ID: Codice procedura (ID\_VIP/ID\_MATTM):10844

Impianto per la produzione di energia elettrica da fonte eolica, costituito da 6 aerogeneratori della potenza complessiva di 37,2 MW, un sistema di accumulo da 25 MW e relative opere connesse in località "Rempillo" nel comune di Pitigliano (GR).

**ALLEGATO alle OSSERVAZIONI all' IMPIANTO EOLICO denominato REMPILLO nel COMUNE di PITIGLIANO ( GR). Comp**

## TESTO DELLE OSSERVAZIONI

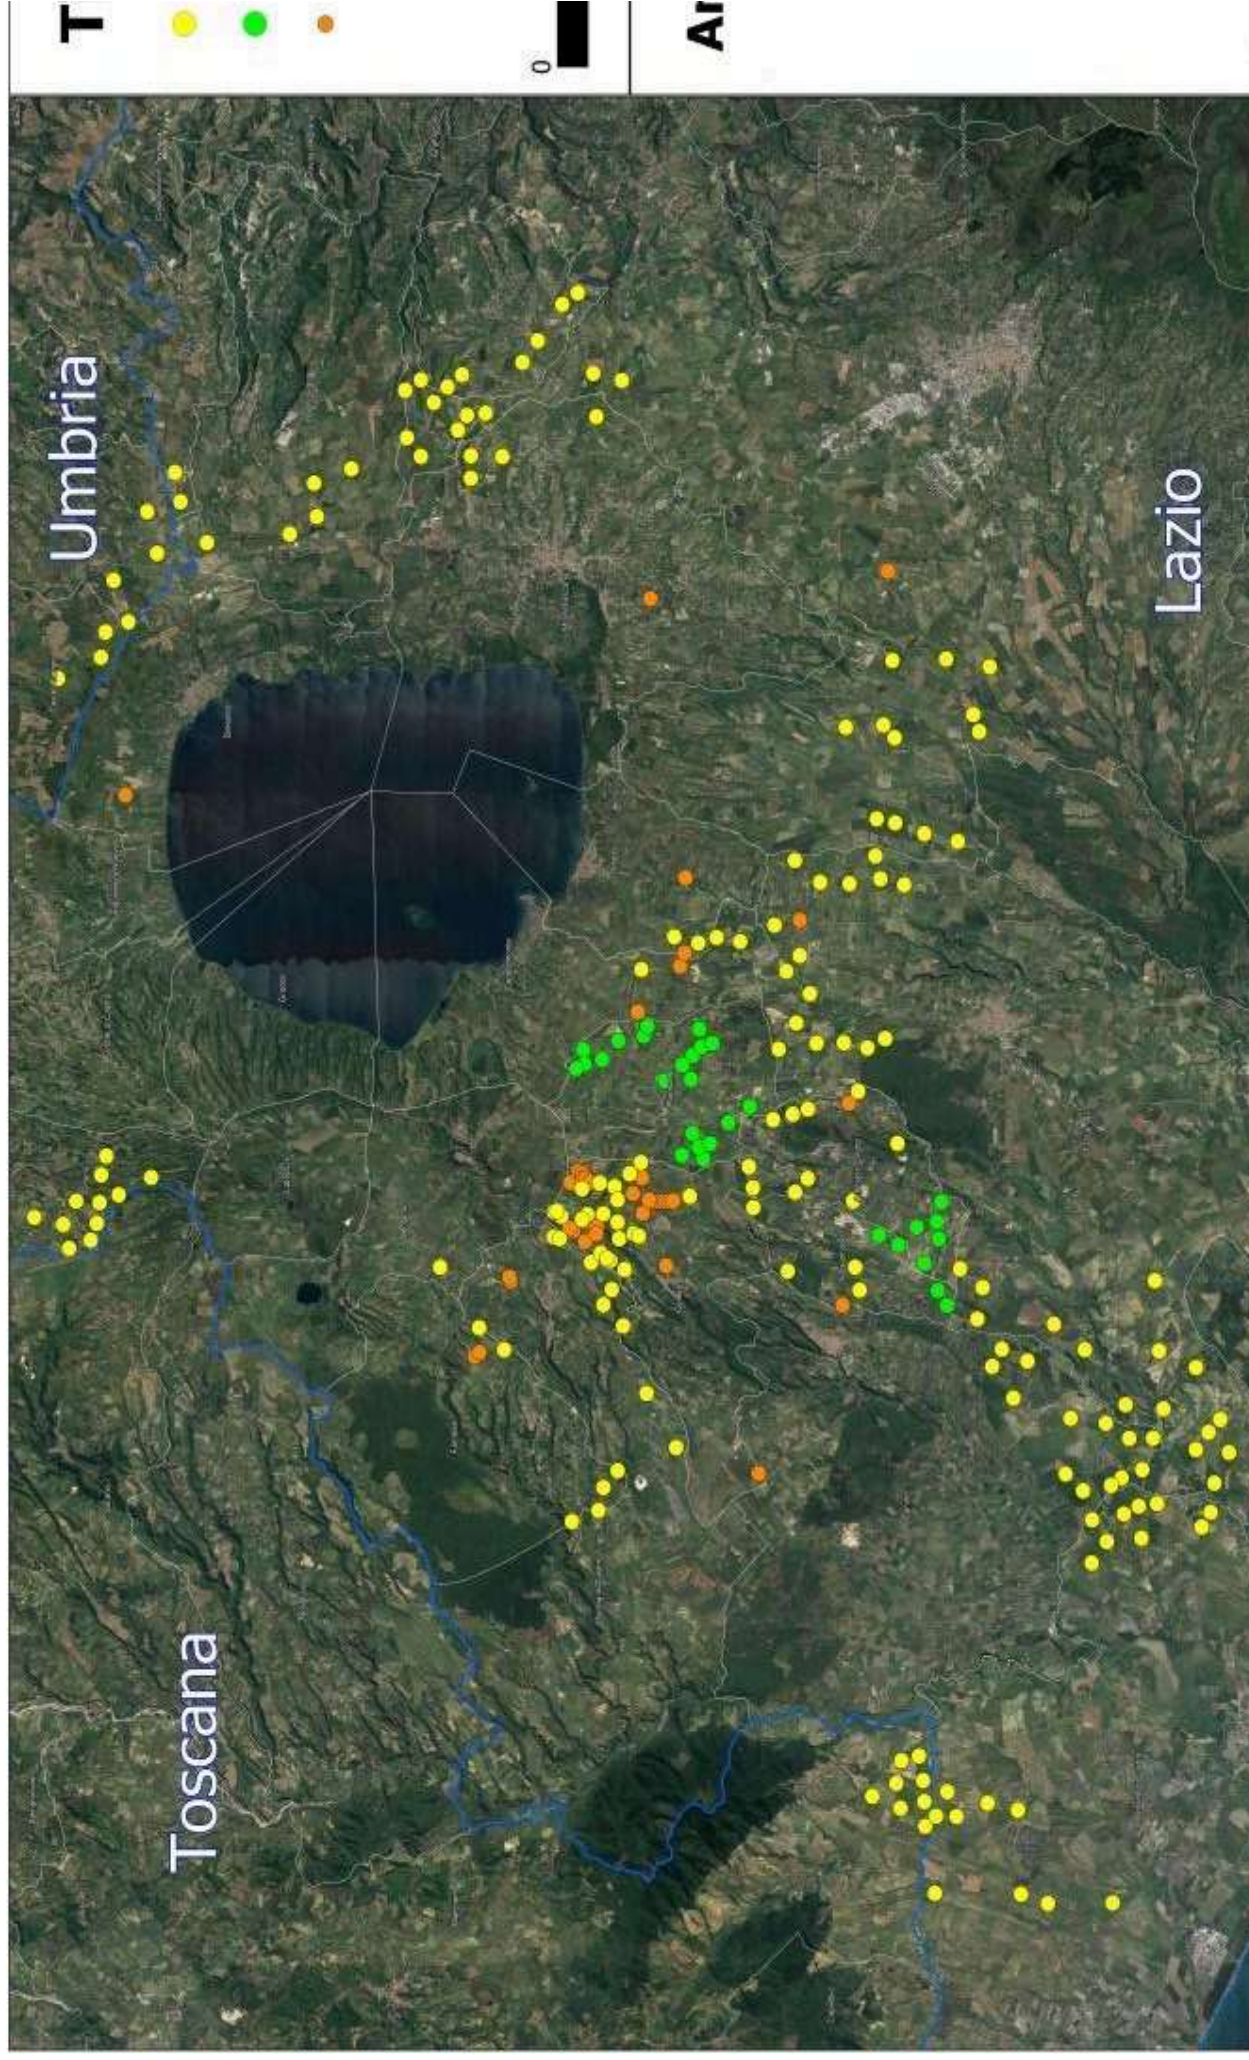
Inoltre, la zona in cui insisterebbe l’impianto eolico industriale Rempillo è compresa nelle fasce di rispetto di 3 km di diversi beni archeologici tutelati dalla parte II del Codice dei Beni Culturali (vedi Allegato, immagine n. 3). Inoltre le pale P04 e P05 ricadono all’interno di un’area archeologica che la Proponente vorrebbe cancellare per il semplice fatto che non è riportata nel documento regionale ma nel documento provinciale come meglio dettagliato nell’Osservazione n. 5. Alla luce di quanto documentato appare chiaro quindi che la collocazione dell’impianto non ha tenuto conto alcuno dei vincoli dell’area nella quale è stato progettato e l’inserimento dell’impianto eolico nel paesaggio e sul territorio non è corretto (Allegato IV delle Linee guida nazionali di cui al D.M dello Sviluppo economico del 10.09.2010).

Paesaggistici; • Tavola ST1 – Risorse identitarie, sistemi e sub-sistemi territoriali e sub ambiti di paesaggio” . L’incompatibilità più pesante e più vistosa è quella che due aerogeneratori ricadono all’interno del perimetro dell’area archeologia ben documentata dalla proponente nella figura In Figura 2.3.1.1.a (estratto della suddetta Tavola QC4b) ( pag 19). Si evidenzia che questa incompatibilità non si concretizzerebbe soltanto perché prevista dal PSC e dal Codice dei Beni Culturali ma anche da quanto previsto dall’art. 20 comma 8 lettera c quater del Decreto Legislativo n. 199 del 2021 e ss.mm.ii che definisce le aree non idonee all’installazione degli impianti FER.

Riservandoci di verificare l’esistenza o meno dell’area archeologica riportata nel PSC vogliamo ricordare che comunque le due “pale” P04 e P05 anche superando l’incompatibilità di non essere all’interno del perimetro di un bene culturale manterrebbero comunque la loro incompatibilità paesaggistica per i motivi ben argomentati nella nostra prima Osservazione quando abbiamo messo in evidenza come tutti e 6 gli aerogeneratori ricadendo nelle fasce

# Analisi di Intervisibilità Cumulativa delle Pali

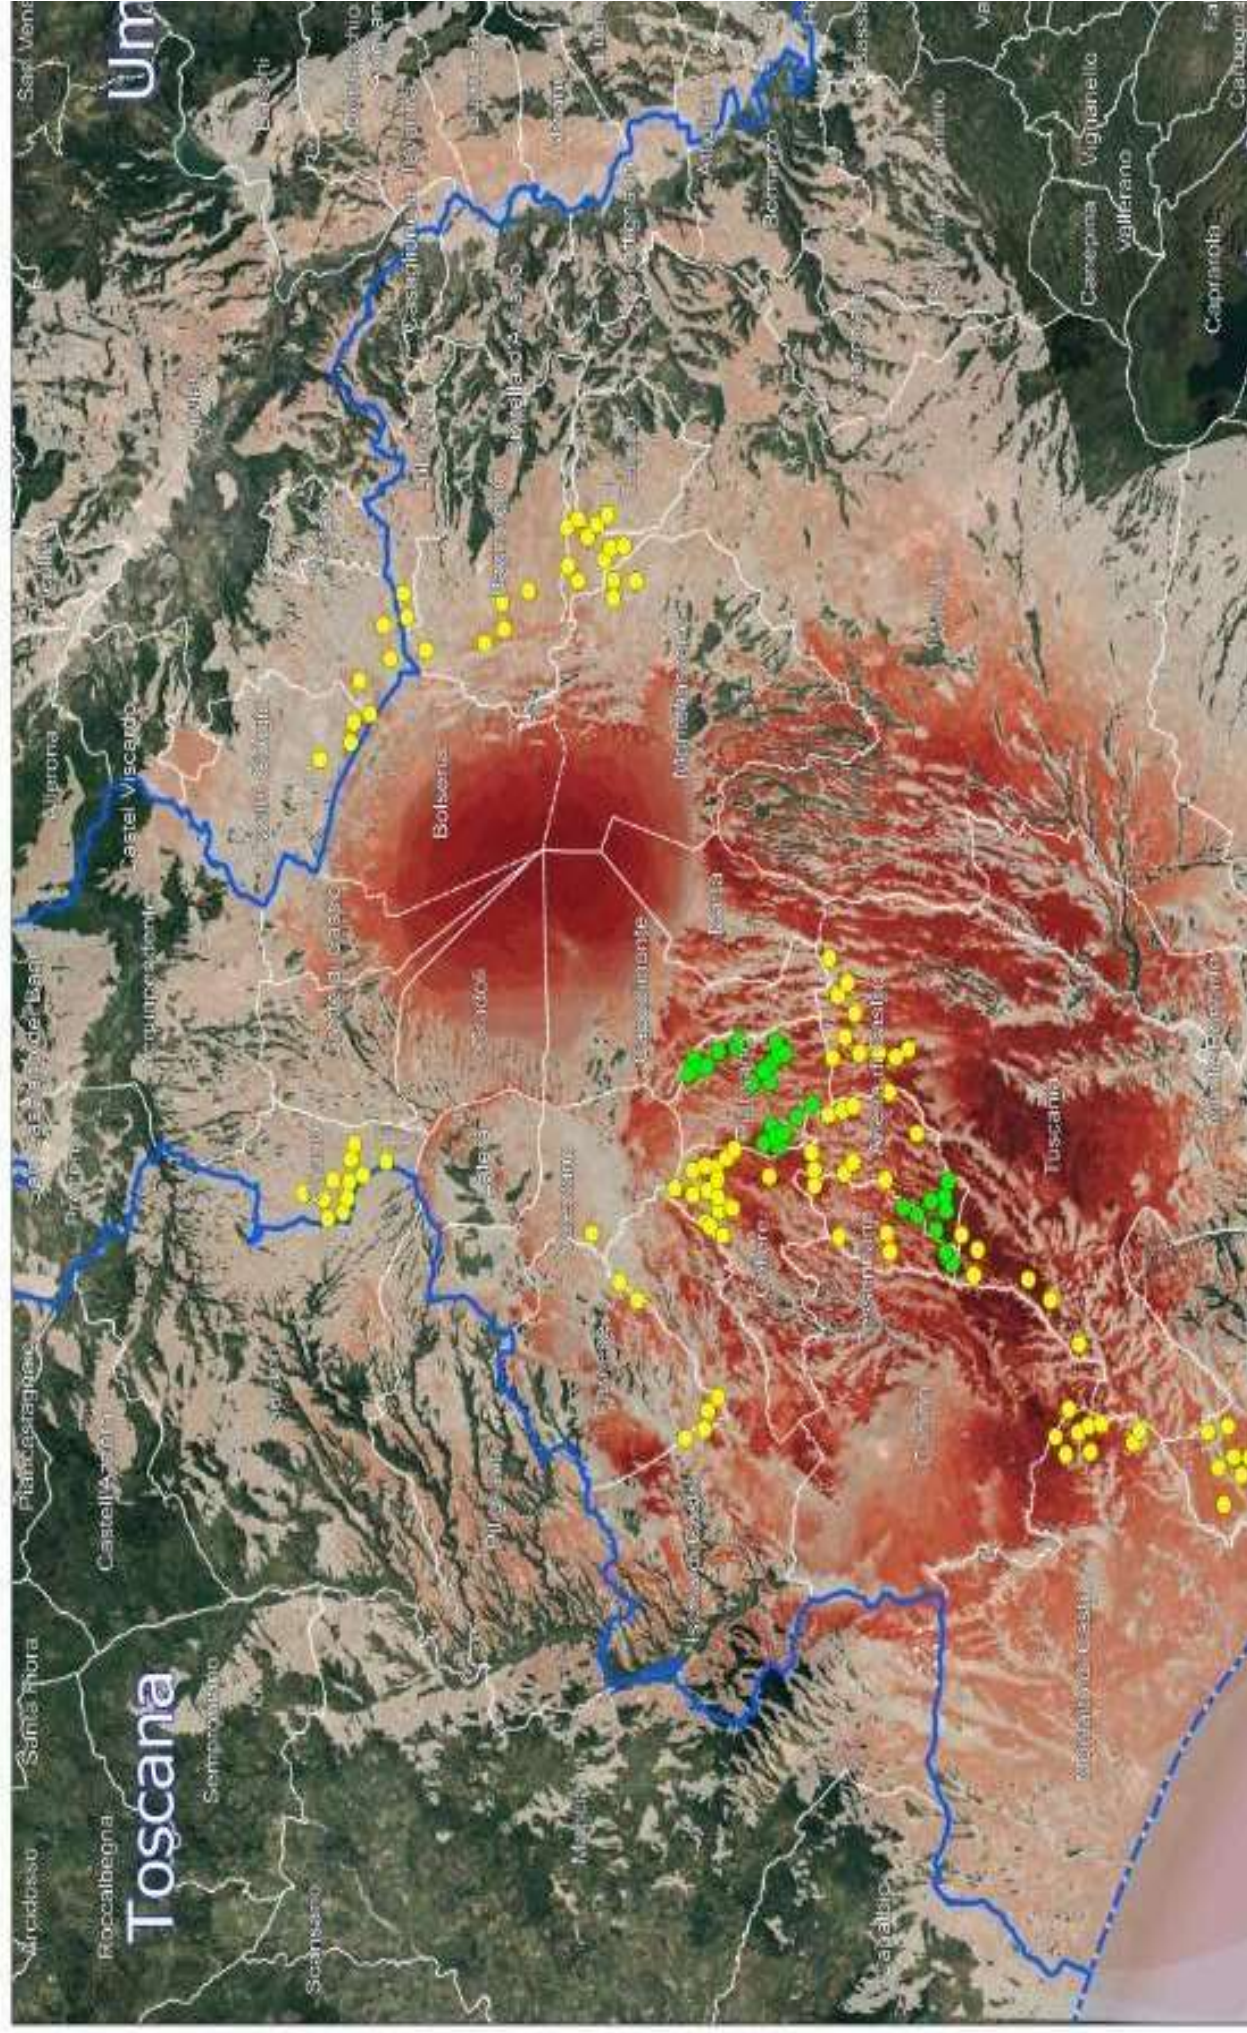
nn. 1 e 2 e crea anche degli impatti negativi anche sui beni naturalistici come verrà dettagliato nell'Osservazione n. 4. Inoltre andrebbe a sommarsi al già enorme cumulo di impianti eolici e fotovoltaici e geotermici che già creano una elevata criticità ambientale nella provincia di Viterbo e interferiscono anche con il territorio toscano come si può vedere dalle immagini nn. 4 e 5 dell'Allegato n. 1.
